**MOKSLEIVIŲ AL. 7 IR MOKSLEIVIŲ AL. 14, TAURAGĖJE, RŪSIO PATALPŲ
PRITAIKYMO PRIEDANGAI, KAPITALINIO REMONTO PROJEKTAS SU RANGOS
DARBAIS**

(VIEŠOJO PIRKIMO ID 3693141)

DĖL VIEŠOJO PIRKIMO METU GAUTŲ KLAUSIMŲ NAGRINĖJIMO

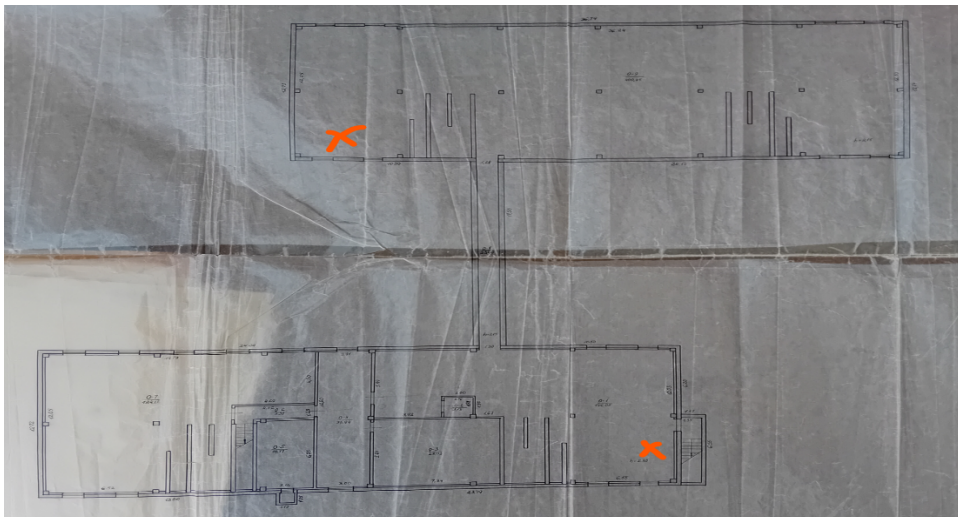
1. Klausimas. Pateikti patalpų planus.

Atsakymas. Pridedamas rūsių planas kadastrinė byla ir registrų centro išrašas (NT *Registras 7.pdf*, NT *Registras 14.pdf*, *zalgiuriu gimnazija.pdf* ir *Žvaigždutės rūsys.jpg*).

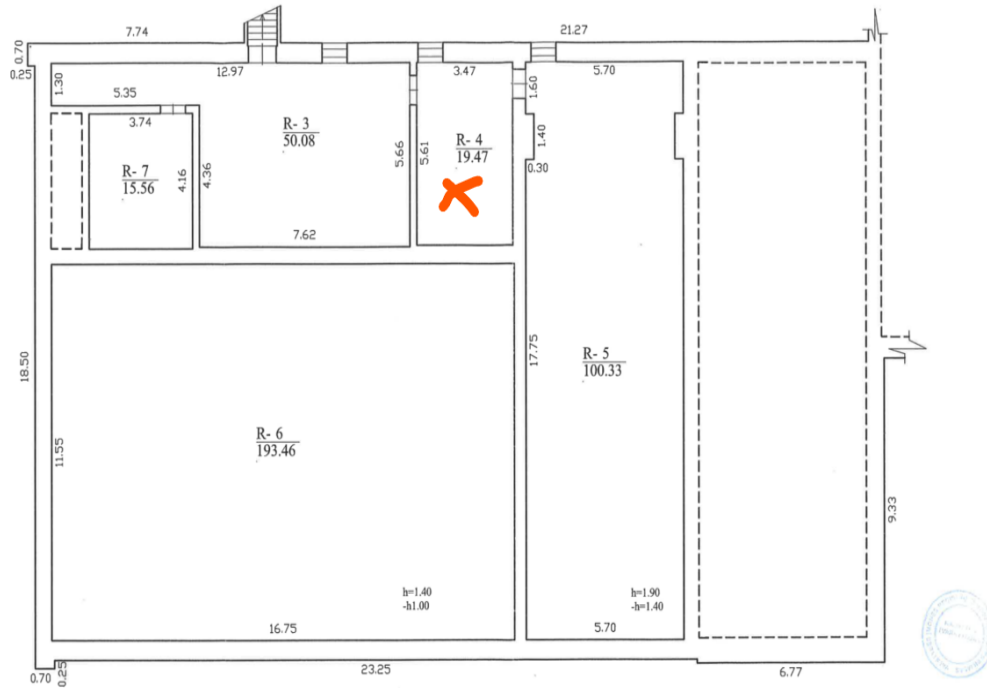
3. Klausimas. Nurodyti preliminarią WC vietą plane.

Atsakymas. Brėžinyje pažymėta raudonai.

Lopšelis darželis „Žvaigždutė“:

Žalgirių progimnazijos:

Figure 36 — Example of type A toilet room — Lateral transfer from both sides

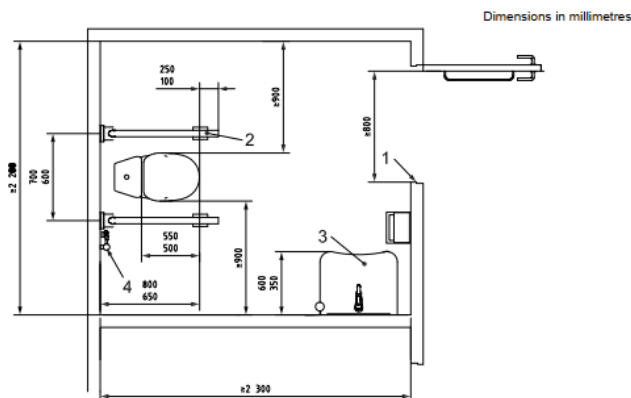
4. Klausimas. Ar WC patalpoje įrengti kriauklę?

Atsakymas. Taip, kaip nurodyta reikalavimuose ISO21542 Tipas A, abejoms pirkimo dalims:

26.4.2 Type A toilet room with lateral transfer from both sides

Characteristics (see Figures 36 and 37):

- lateral transfer from both sides,
- manoeuvring space uninterrupted by washbasin and pan,
- independent water supply beside toilet seat,
- horizontal grab rails at both sides,
- toilet paper dispensers on both folding grab rails.

- 1 minimum 800 mm (850 mm recommended)
- 2 foldable grab rails, both sides
- 3 washbasin
- 4 independent water supply
